**第53条（多量の放射性物質等を放出する事故の拡大の防止）に係る
計算コード及び有効性評価等に対するコメントへの回答**

**日本原子力研究開発機構 大洗研究所
高速実験炉部**

【令和3年10月28日第419回審査会合におけるコメントの回答予定（1/2）】

残留炉心物質の冷却性評価の伝熱計算 モデルの概要

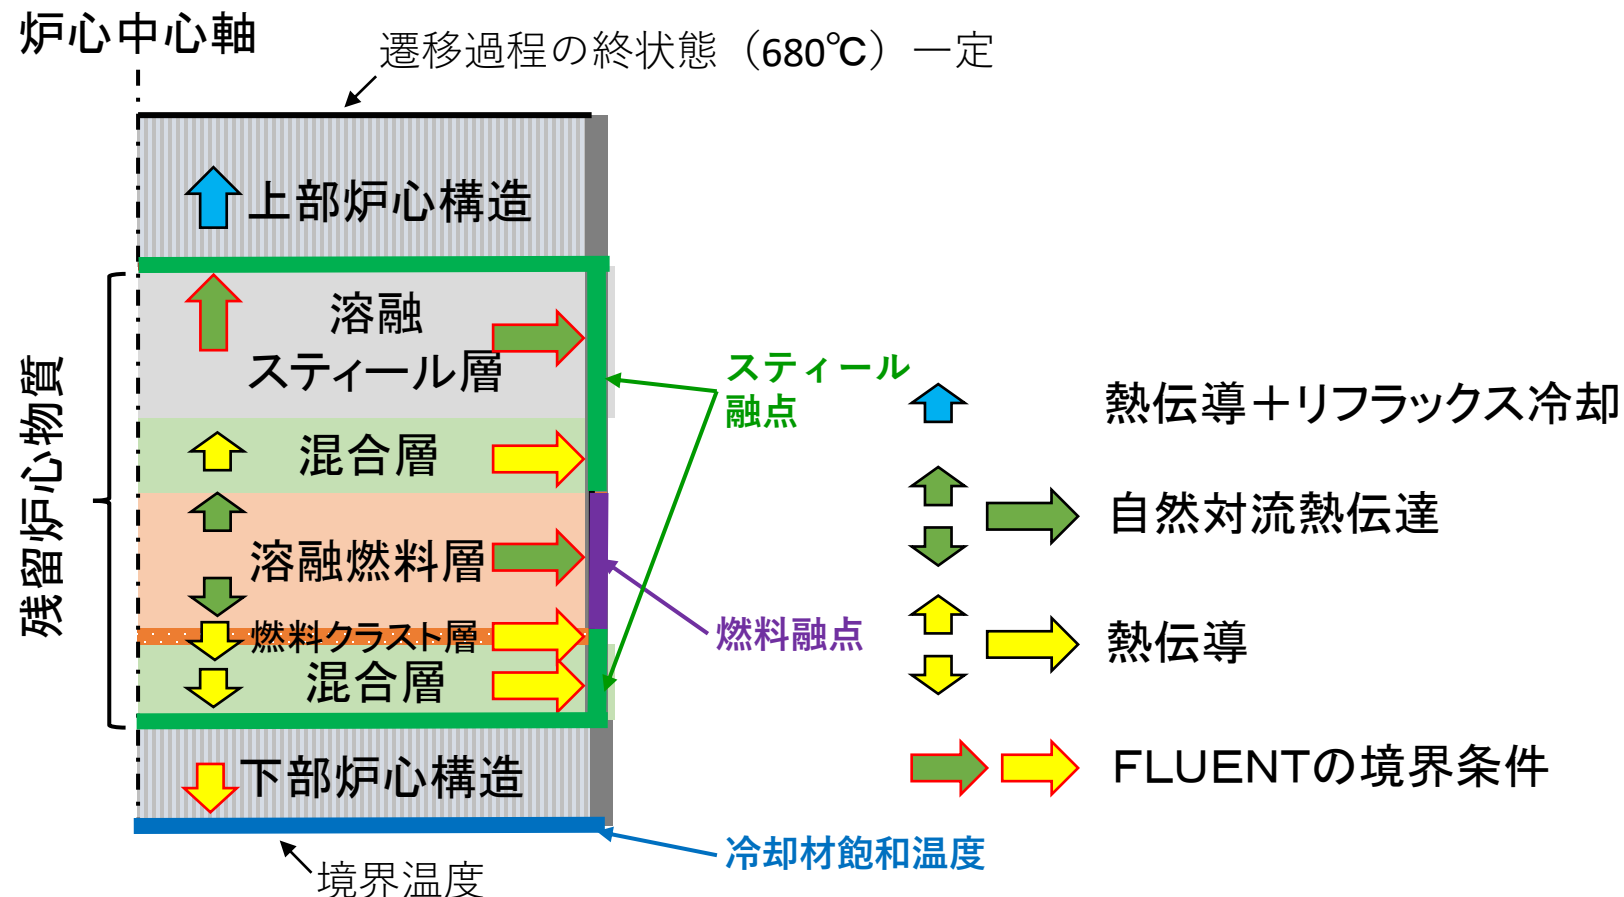
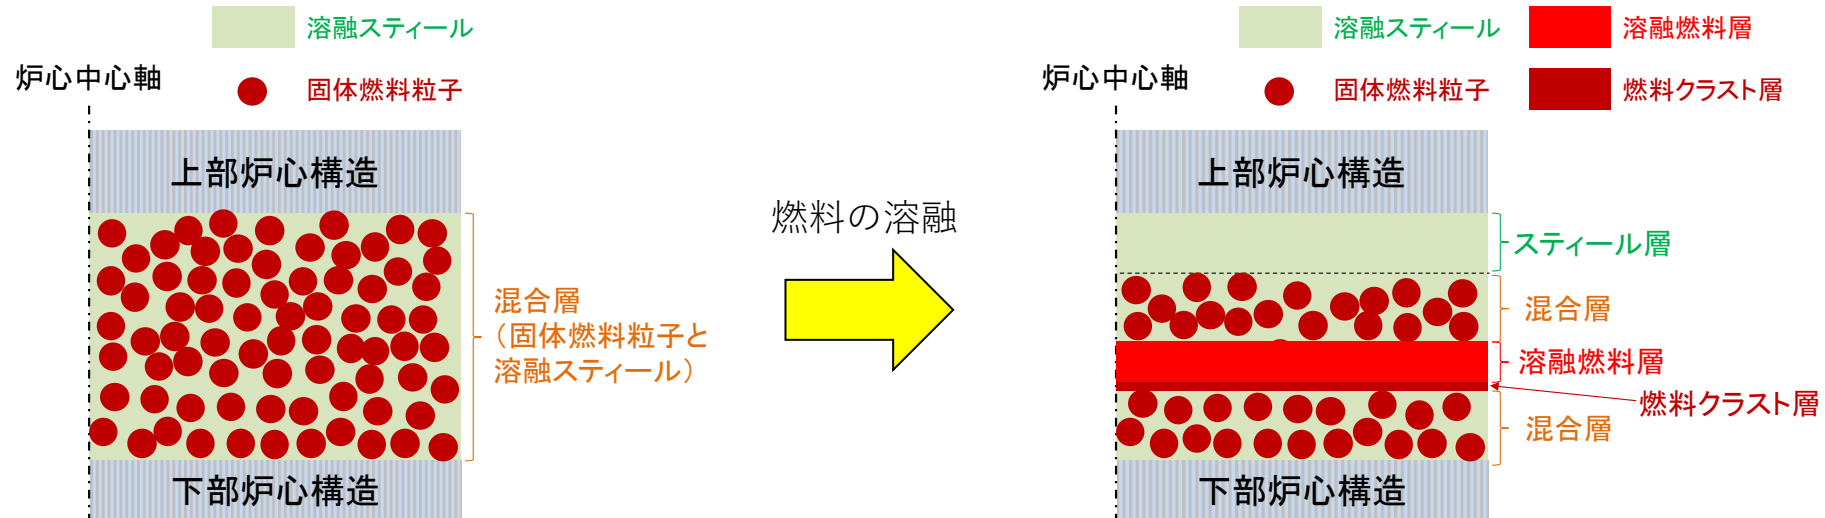
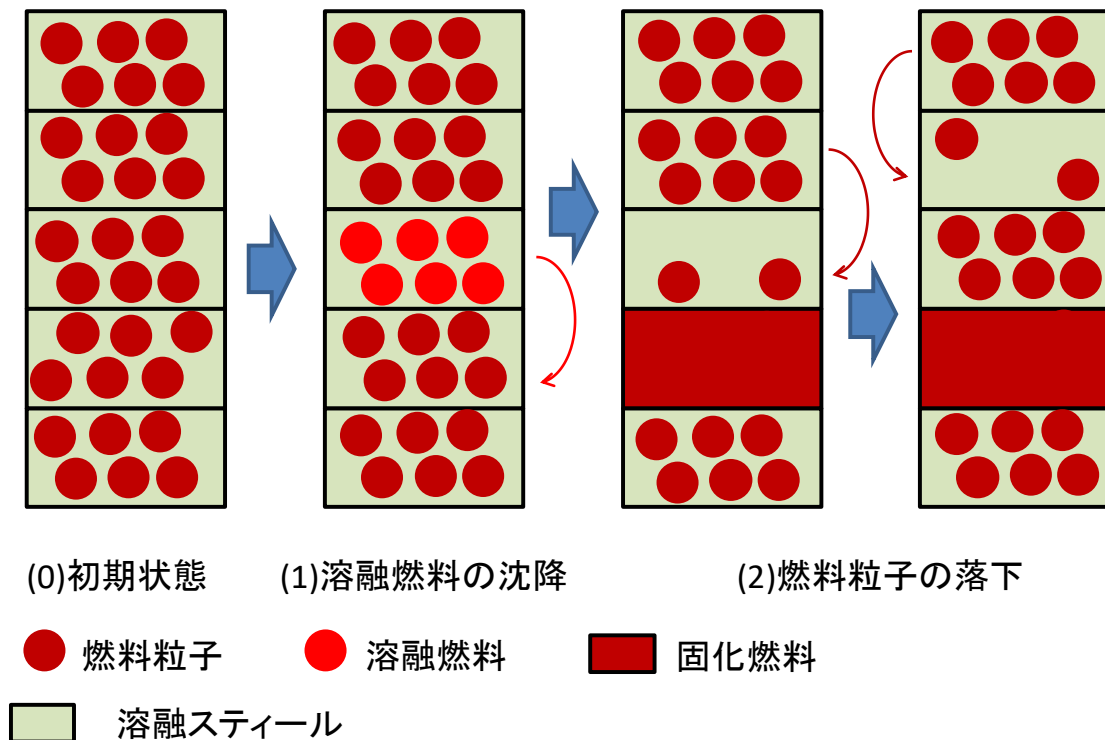
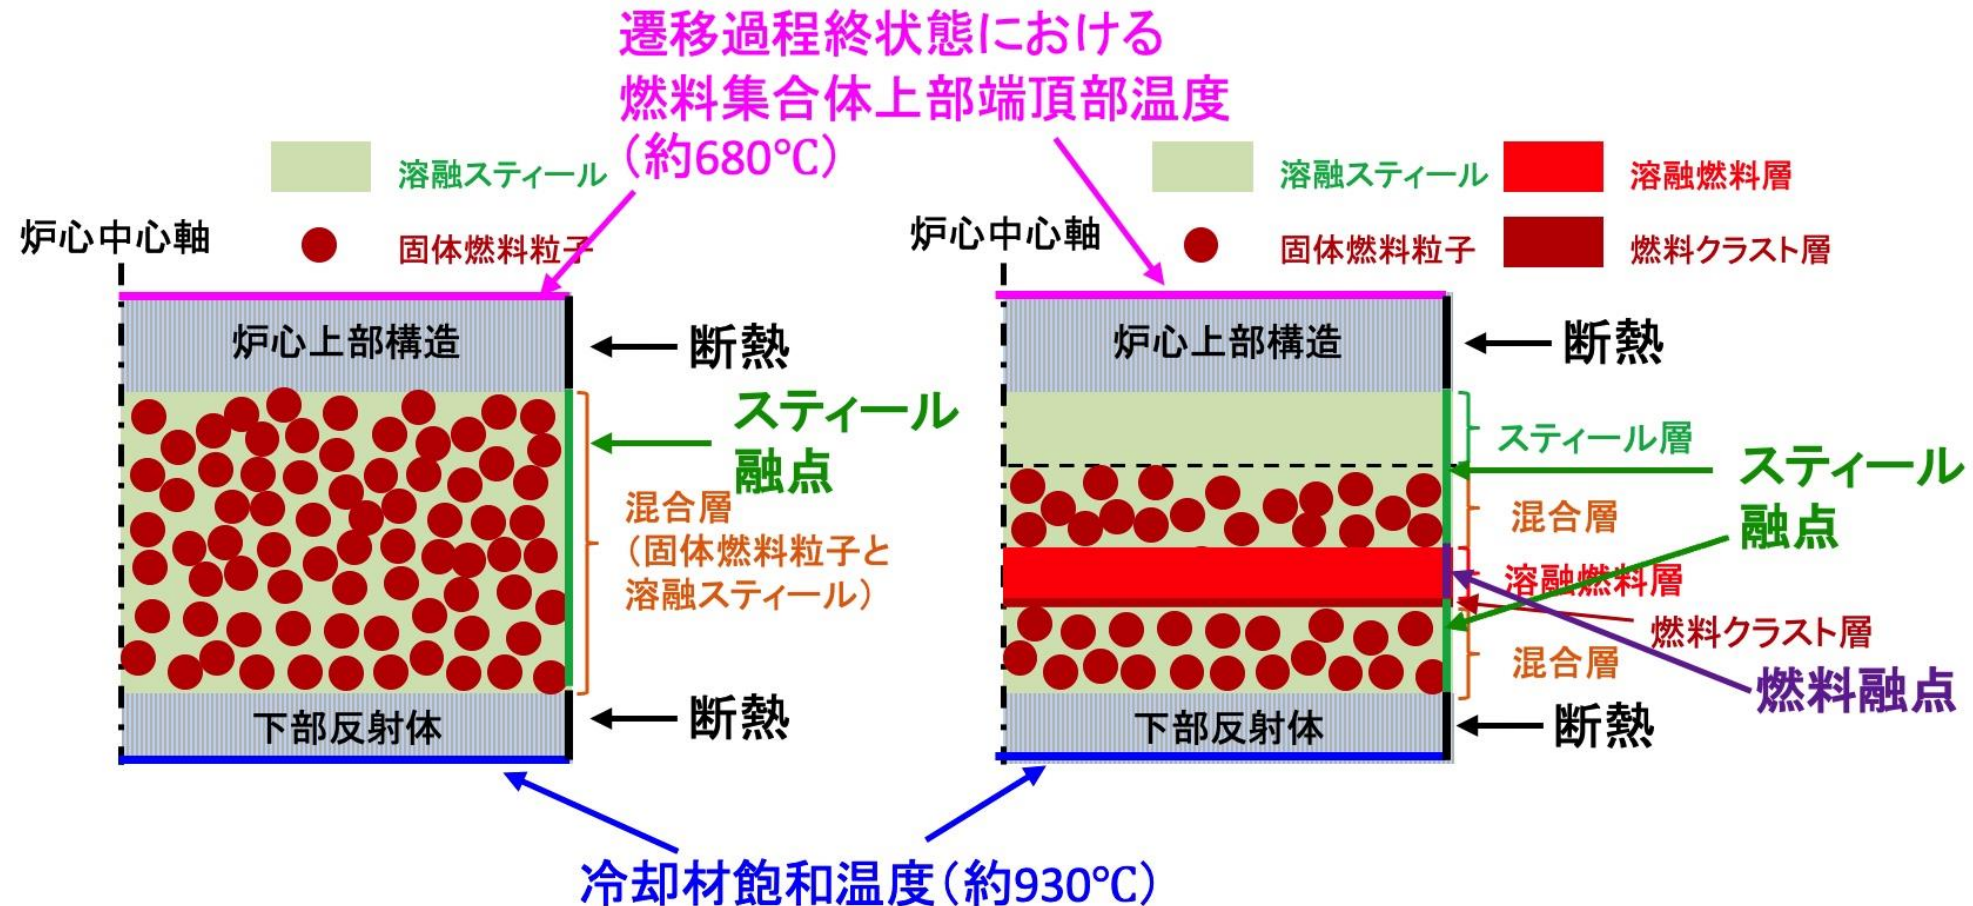
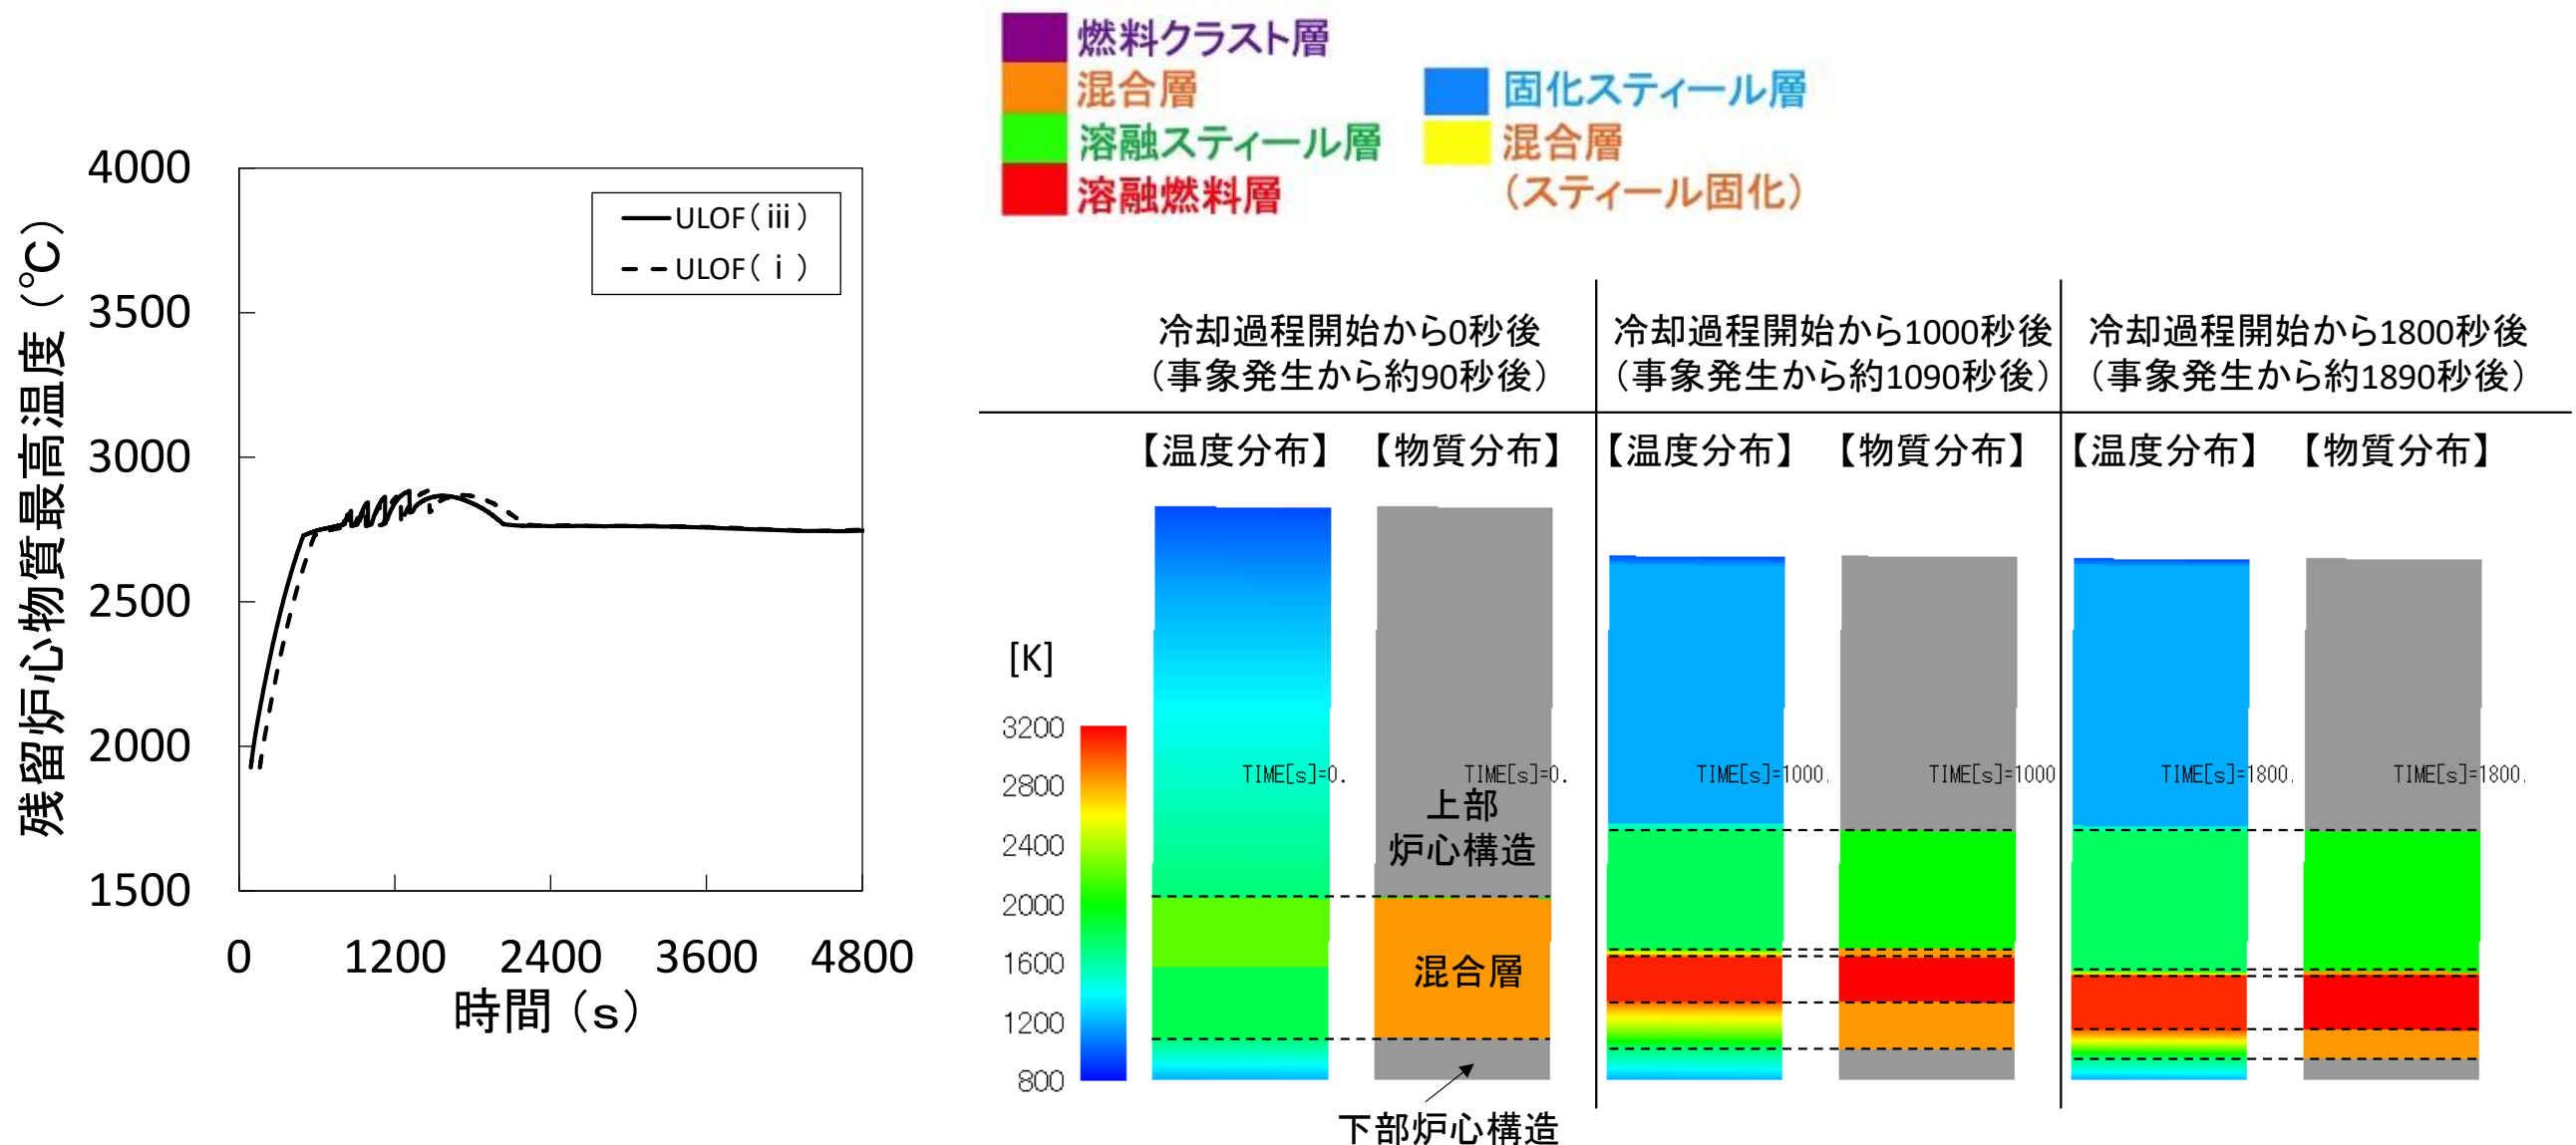
No. 246 再配置冷却過程におけるFLUENTによる解析では、境界条件を熱流束で与えているが、径方向及び上方向それぞれの熱流束の設定を詳細に説明すること。また、上方向の熱流束は、リフラックス冷却のモデル化も詳細に説明すること。

- 残留炉心物質の冷却性を評価するために使用した伝熱計算モデルは、炉心物質内部の発熱と周囲への伝熱の熱収支及び炉心物質が溶融した際の物質再分布を1次元体系で計算する簡易モデルである。
- 溶融領域内は自然対流熱伝達係数、混合層（燃料粒子デブリベッドの間隙に溶融スチールが存在）、燃料クラスト層、構造材は熱伝導率、上部炉心構造（ピン束）内は熱伝導と冷却材によるリフラックス冷却を考慮して伝熱を計算する。
- 溶融燃料及び溶融スチールが接する固体境界をそれぞれの融点として熱流束を計算し、FLUENTの境界条件となる残留炉心物質から3方向（上方向、下方向、径方向）への熱流束を計算する。

- これらの境界条件に基づいて評価した上下・径方向への熱流束を用いてFLUENTの解析を実施。
 - 炉心周囲のナトリウム温度が沸点を超えて除熱ができない場合
 - 残留炉心物質が周囲の構造材を溶融して拡大する。
 - 炉心周囲のナトリウム温度が沸点以下となり、除熱が可能との結果が得られた場合
 - 残留炉心物質は当初の炉心の範囲を超えて拡大することは無く、崩壊熱の低下とともに最終的には冷却されて固化する。

- C_w は定数で垂直円管では0.7~1.0の範囲^[2]。保守的に下限値の0.7として、「常陽」の炉心上部にあるピン束構造の幾何形状、ナトリウムの物性値を用いると、リフラックス冷却による単位流路面積当たりの除熱量として約3.3MW/m²を得る。
- これはULOFの残留炉心物質からの上方向への熱流束の最大値約1.05MW/m²に比べて十分に大きい。
